Pismo: CRZP/129/2017/AEZ/6

## ODPOWIEDŹ na zapytania w sprawie SIWZ\_1

**„Przebudowa i remont pomieszczeń w piwnicy i na parterze  
budynku "C" Akademii Morskiej przy ul. Morskiej 81-87 w Gdyni -  
powtórne”**

# INWENTARYZACJA POSADZKI PIWNICY

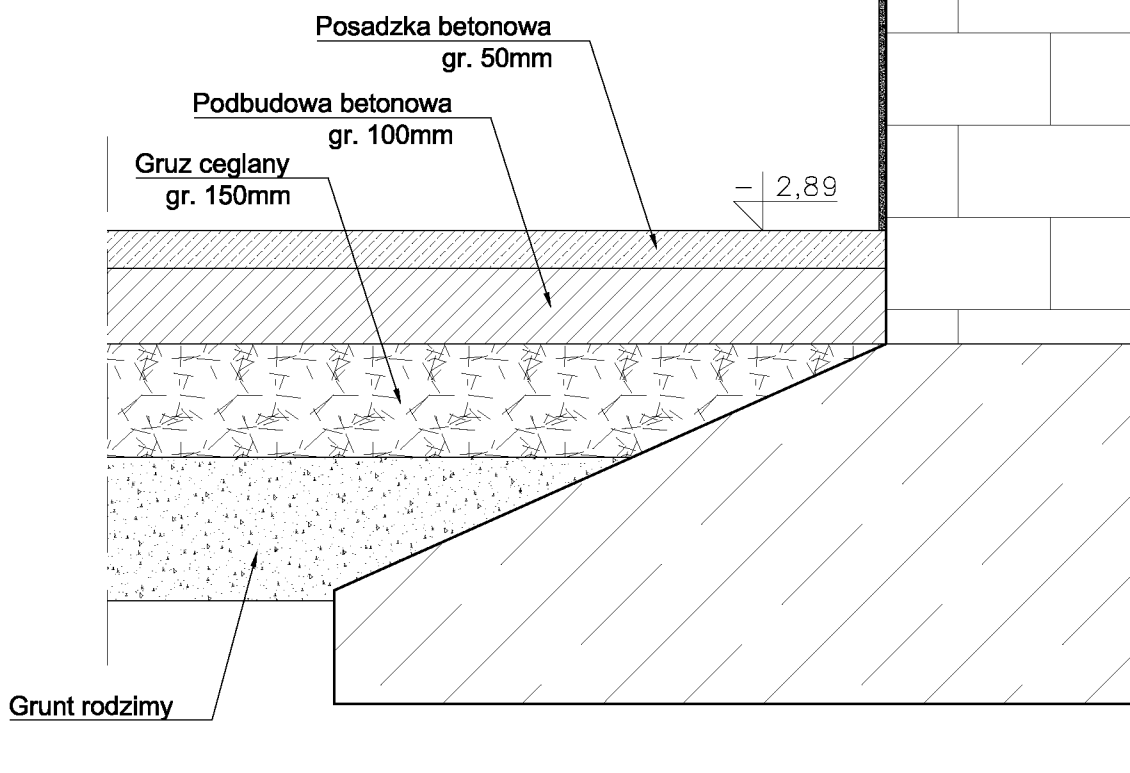
2/ poz.4-rozebranie istniejącej podbudowy - w przedmiarze przyjęto gr.10cm, natomiast wykonana przez projektantów odkrywka wskazuje na gr.30cm istniejących podkładów betonowych (pomiar wykonano podczas wizji)

**Odp: Zakres rozbiórek znajduje się na załączonym rysunku I-3.**
